**Forum mondial de l'harmonisation des Règlements
concernant les véhicules****Groupe de travail des véhicules automatisés/autonomes et connectés*****Cinquième session**

Genève, 10-14 février 2020

Règlement ONU n° 79 :**Fonction de direction à commande automatique****Proposition de complément à la série 03 d'amendements
au Règlement ONU n° 79 (Équipement de direction
des véhicules)****Communication de l'expert de l'Association des véhicules électriques
routiers européens****

Graphique 1

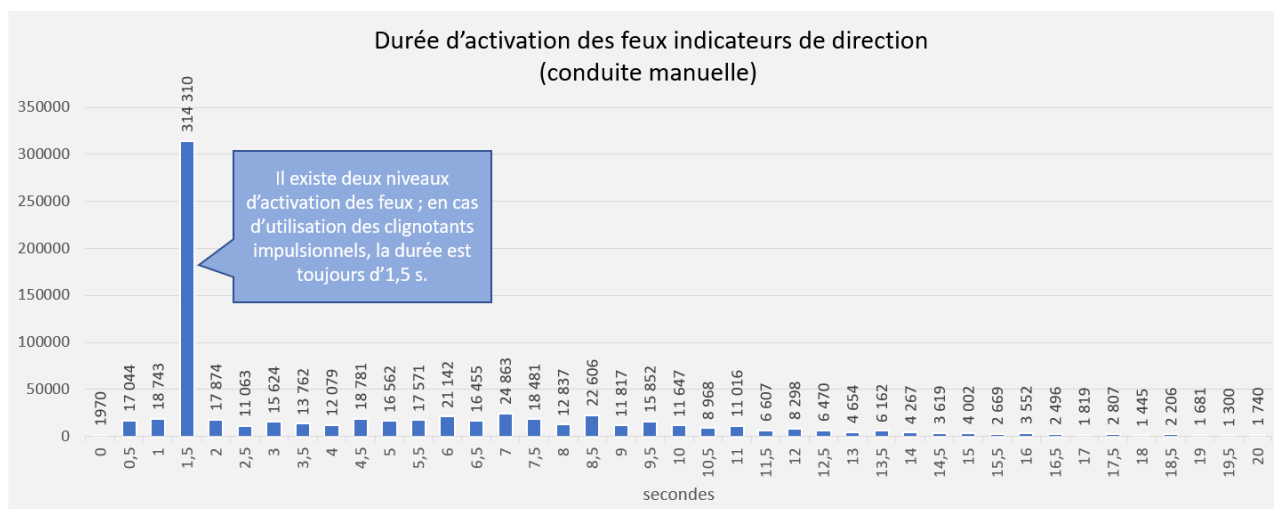
1. D'après les données sur la conduite en conditions réelles qui sont présentées ci-après, les conducteurs ont régulièrement besoin d'activer les feux indicateurs de direction pendant une durée pouvant aller jusqu'à 15 secondes pour avertir les véhicules proches de leur intention d'entamer une manœuvre de changement de voie. Il arrive que ces feux restent activés plus longtemps, notamment lorsque le conducteur attend d'avoir l'espace nécessaire pour effectuer un changement de voie ou lorsqu'il doit attendre qu'un véhicule (par exemple un camion) soit passé. L'AVERE propose que la durée maximale d'activation des feux que le système doit respecter avant de lancer l'exécution d'un changement de voie soit portée à 15 secondes afin qu'il soit possible d'utiliser une fonction de direction à commande automatique (ACSF) de catégorie C dans des conditions de conduite ordinaires. Il convient de noter que 15 secondes représentent la durée maximale d'attente avant d'engager un changement de voie et que le conducteur a la possibilité d'activer les feux pendant moins longtemps. Le fait de prévoir un temps d'activation des feux plus long prend aussi en considération les pratiques culturelles de certains pays, selon lesquelles le conducteur doit activer les feux bien avant le changement de voie afin que les autres usagers de la route soient clairement prévenus de son intention.

2. On trouvera dans le graphique 1 ci-dessous la représentation sous forme d'histogramme de la répartition des durées d'activation des feux indicateurs de direction en conduite manuelle sur 2 275 véhicules Model 3 en circulation dans l'Union européenne (UE) ; ces données ont été recueillies pendant 28 jours répartis sur une période de 4 mois. La majeure partie des manœuvres de changement de voie sont exécutées au bout de 1,5 seconde d'activation des feux, ce qui dénote l'emploi des clignotants impulsionnels. (Actuellement, une ACSF de catégorie C (interface homme-machine (IHM) en une étape) n'a pas la possibilité de désactiver les feux avant 3 secondes, ce qui n'est pas non plus représentatif du comportement humain.) Le fait de ne pas prendre en considération les durées d'activation inférieures à 2 secondes permet d'obtenir une répartition plus claire de la durée d'activation des feux avant un changement de voie et de représenter le comportement de conducteurs dont le véhicule n'est pas équipé de clignotants impulsionnels (graphiques 3 et 4). La majeure partie des manœuvres de changement de voie peuvent être exécutées dans un délai de 15 secondes ; il arrive que le début du changement de voie intervienne après 15 secondes, mais c'est plus rare. En effet, ces cas dans lesquels la durée du changement de voie est plus longue sont fonction de la circulation et des infrastructures.

Graphique 2

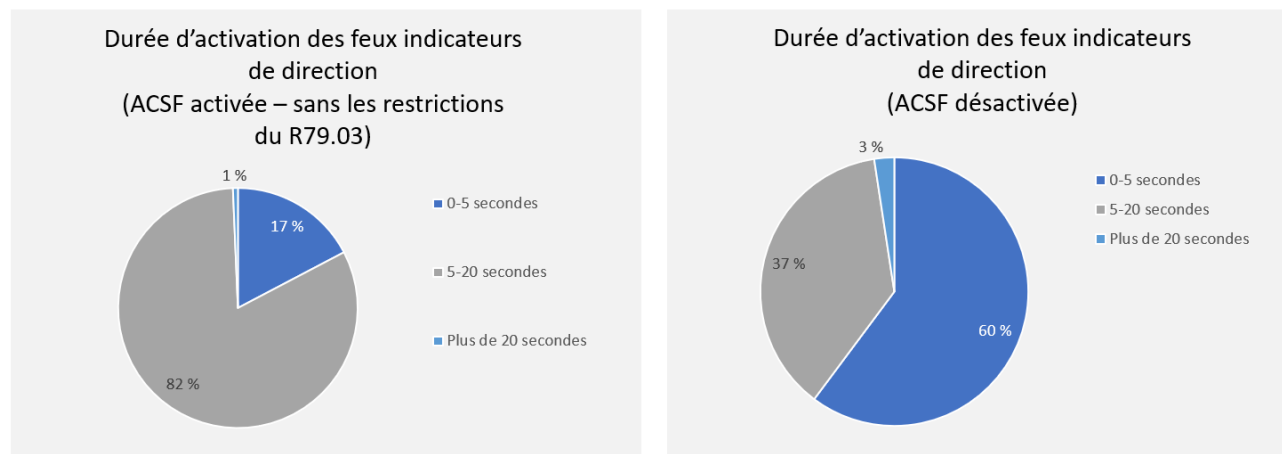
3. L'analyse des durées d'activation des feux indicateurs de direction par des ACSF de catégorie C (IHM en une étape) dont le fonctionnement n'est pas régi par la série 03 d'amendements au Règlement ONU n° 79 montre que dans 82 % des cas, 5 à 20 secondes sont nécessaires pour exécuter le changement de voie (graphique 2). Les données ont aussi été représentées par périodes de 5 secondes (graphique 4).
